**Правила № 100 ООН (транспортные средства  
с электроприводом)**

### **Предложение по дополнению 3 к поправкам серии 03 к Правилам № 100 ООН (транспортные средства с электроприводом)**

**Представлено экспертом от Международной ассоциации  
изготовителей автомобильных кузовов и прицепов\***

Рис. 3

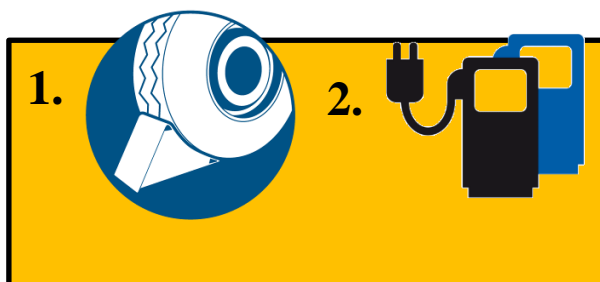
**В случае транспортных средств категории О на транспортном средстве должен подаваться звуковой предупреждающий сигнал при обнаружении любого движения транспортного средства, а движение должно быть затруднено с помощью противооткатных упоров. Графическое указание должно быть обозначено символом, показанным на рис. 3, рядом с входным соединительным устройством на транспортном средстве.**

13. **Пункт 5.3.3 и новый рисунок 3:** В тех случаях, когда зарядка ПСХЭЭ прицепа осуществляется от внешних источников, при обнаружении движения прицепа на нем должен подаваться звуковой предупредительный сигнал. Кроме того, на табличке рядом с входным соединительным устройством прицепа должно быть размещено указание об использовании противооткатных упоров.

Рис. 1  
Обобщенное описание испытательных импульсов

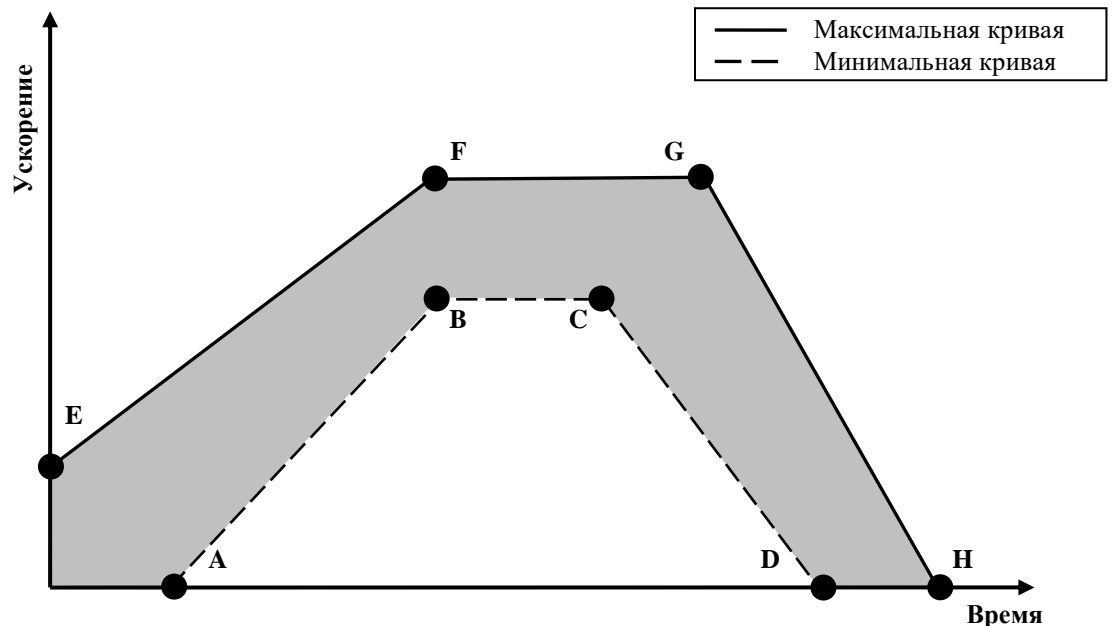
Испытуемое устройство замедляется или ускоряется по полосам ускорения, указанным в таблицах 1–3. Изготовитель решает, следует ли проводить испытания в положительном или отрицательном направлении либо в обоих направлениях.

Испытательный импульс должен находиться в пределах минимальных и максимальных значений, указанных в таблицах 1–3. Если это рекомендовано изготовителем, то испытуемое устройство может подвергаться воздействию удара, интенсивность и/или продолжительность которого превышают максимальные значения, указанные в таблицах 1–3.

15. **Приложение 9С «Механический удар», пункт 3.2:** Устойчивость к механическому удару определяется с помощью импульсов, полученных в ходе краш-тестов или аналогичных эксплуатационных испытаний транспортных средств категорий N<sub>1</sub>, N<sub>2</sub>, N<sub>3</sub>, M<sub>1</sub>, M<sub>2</sub> и M<sub>3</sub>. Действие правил, касающихся краш-тестов, как правило, не распространяется на прицепы, поскольку они не предназначены для перевозки пассажиров. Поэтому рекомендуется определить базовые характеристики испытательных импульсов для прицепов, зависящие от их категории. В случае категории O<sub>1</sub>/O<sub>2</sub> испытание ПСХЭЭ может проводиться с использованием импульса, установленного для категории N<sub>3</sub>. В случае категории O<sub>1</sub>/O<sub>2</sub> испытание ПСХЭЭ может проводиться с использованием импульса, связанного с требованиями ДОПОГ (Соглашение о международной дорожной перевозке опасных грузов — Перевозка опасных грузов) ЕЭК ООН.
